INFORME DE HITO DE CONTROL
Nº 055-2025-OCI/0353-SCC

**OBRA: “REPARACIÓN DE CALZADA, RENOVACIÓN DE
SEÑALIZACIÓN HORIZONTAL, EN EL (LA) AV. ANDRÉS
MARTÍNEZ, DISTRITO DE AREQUIPA, PROVINCIA DE
AREQUIPA, DEPARTAMENTO DE AREQUIPA”.**

**HITO DE CONTROL N°1:
AVANCE MENSUAL – VALORIZACIÓN OCTUBRE DE 2025**

Imagen n.º 2

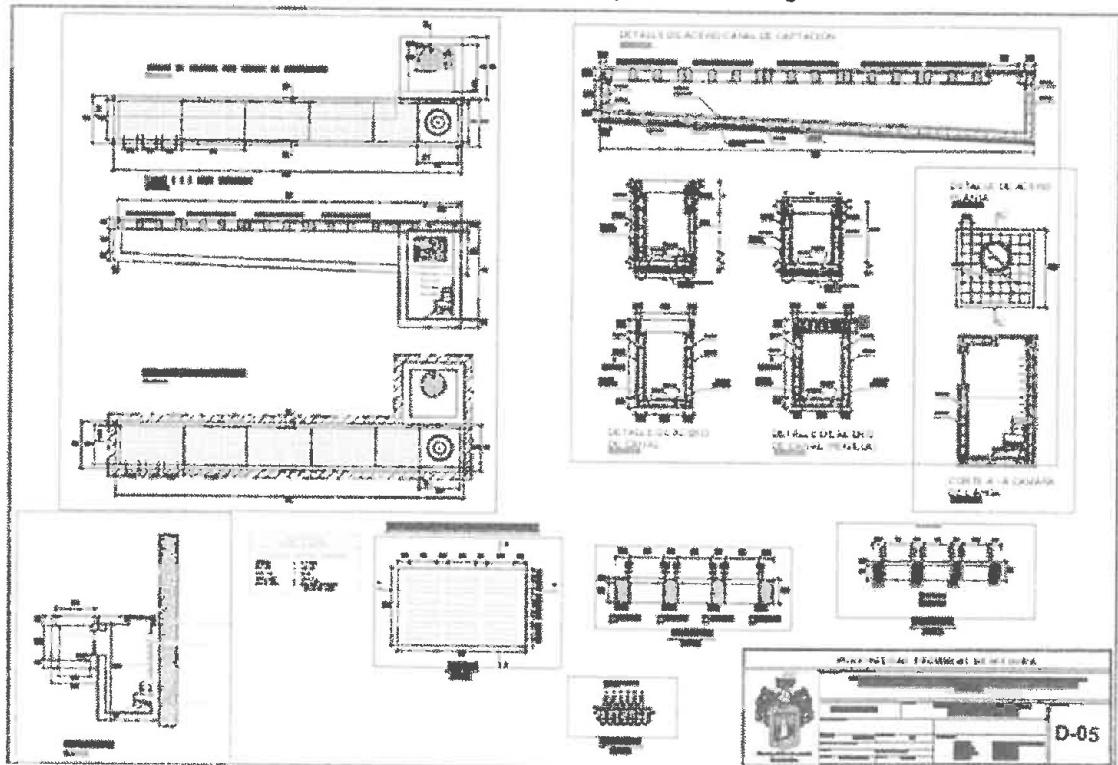
En el componente "Planos", del expediente técnico, referente al drenaje pluvial proyectado, solo se cuenta con 1 plano, siendo este la lámina Plano D-05 "Detalle de Boca tormenta y Cámara de Carga", pero como se puede apreciar en imagen anterior, solo se tiene detalles de boca tormenta y cámara de carga, estructuras de concreto simple y concreto armado, pero faltan detalles del sistema de bombeo considerado en el presupuesto, pese a que dichas partidas forman parte integral de las instalaciones necesarias para el adecuado funcionamiento del drenaje pluvial proyectado.

La falta de plano de detalles impide visualizar el tipo de suministro de energía para la bomba, su configuración hidráulica (línea de descarga hacia donde desfogará el agua) y eléctrica, así como los accesorios y estructuras asociadas. Esta omisión evidencia una deficiencia en la elaboración del expediente técnico, al no haberse desarrollado la documentación gráfica que sustente y complemente las especificaciones técnicas y los planos del proyecto.

La falta de planos técnicos genera el riesgo de que, durante la ejecución, se produzcan interpretaciones subjetivas por parte del contratista, se instalen equipos o componentes sin sustento técnico, o se requieran modificaciones posteriores que impliquen adicionales de obra, ampliaciones de plazo o afectación de la funcionalidad del sistema. Asimismo, esta situación contraviene los principios de eficiencia, transparencia y responsabilidad en la gestión de los recursos públicos.

Imagen n.º 5
Fragmento de Informe De Revisión De Expediente Técnico De Obra de la Supervisión

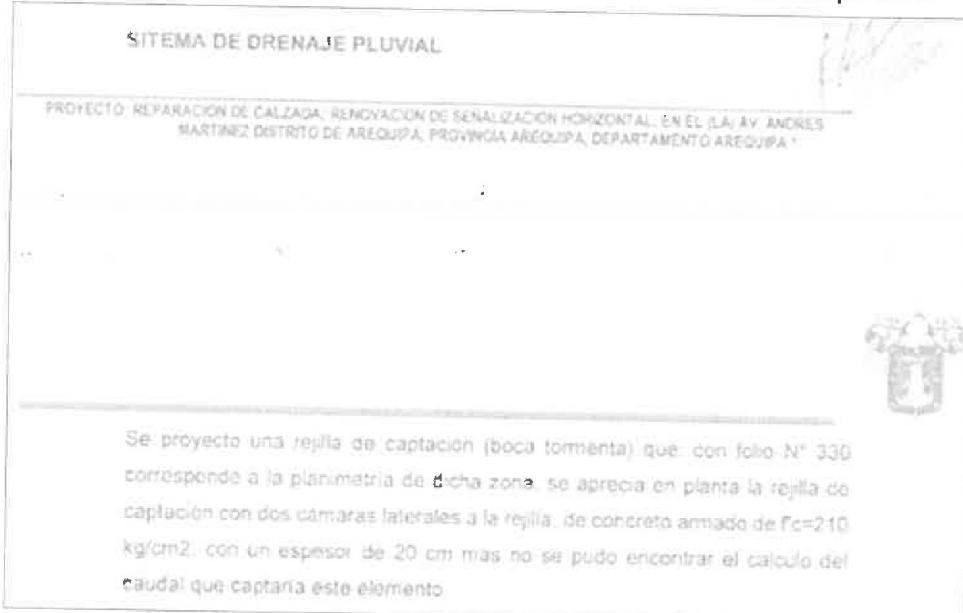
Además, en el Informe de Revisión de Expediente Técnico de Obra, presentado por la supervisión mediante Carta n.º 008-2025-RCSRSHAMA/SUPERVISOR de fecha 13 de octubre 2025, referente al drenaje pluvial proyectado, el supervisor de obra solo señala la ausencia de cálculo del caudal que captaría este elemento, tal como se muestra en imagen siguiente:

Como se puede apreciar, el supervisor de obra, solo observa la falta del cálculo de caudal y la falta de detalles de instalación eléctrica para la bomba que impulsará las aguas captadas, mas no se observa la falta de estudios básicos requeridos en Reglamento Nacional de Edificaciones, Norma CE.040 Drenaje Pluvial.

Imagen n.º 11
Extensión eléctrica utilizada por contratista para equipos de poder en obras exteriores

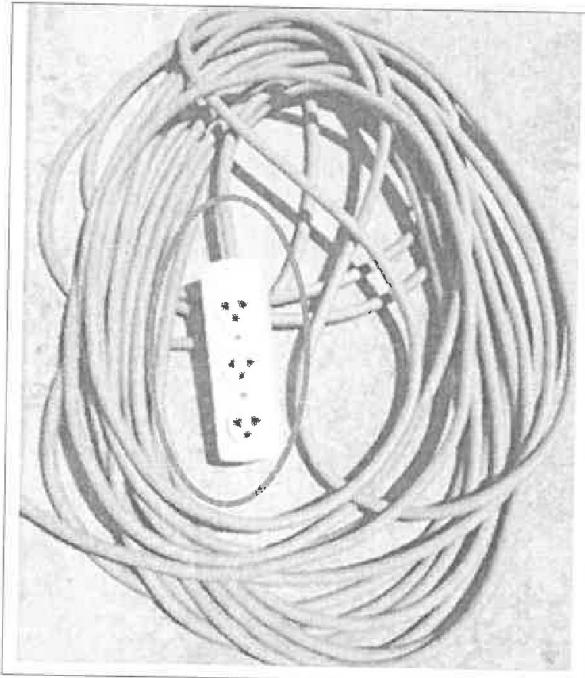
Dicho elemento no cuenta con protección contra humedad, daño mecánico ni sobrecarga, generando riesgo eléctrico para el personal y para la integridad de los equipos.

La situación descrita constituye una deficiencia en la implementación de medidas de seguridad en el área de trabajo, así como un incumplimiento de las disposiciones técnicas establecidas en la normativa de seguridad y salud en el trabajo, RNE título G-050 Seguridad Durante La Construcción, al no garantizar instalaciones eléctricas provisionales, referente a uso de extensiones eléctricas adecuadas para ambientes exteriores, todo ello poniendo en riesgo la integridad física de los propios trabajadores.

Al respecto, el numeral 7.3 Instalaciones eléctricas provisionales de la Norma Técnica G.050, aprobada con Decreto Supremo n.º 011-2006 VIVIENDA y normas modificatorias, señala que: *"Toda extensión eléctrica temporal, sin excepción, debe cumplir las siguientes especificaciones: Conductor tripolar vulcanizado flexible de calibre adecuado (mínimo: NMT*
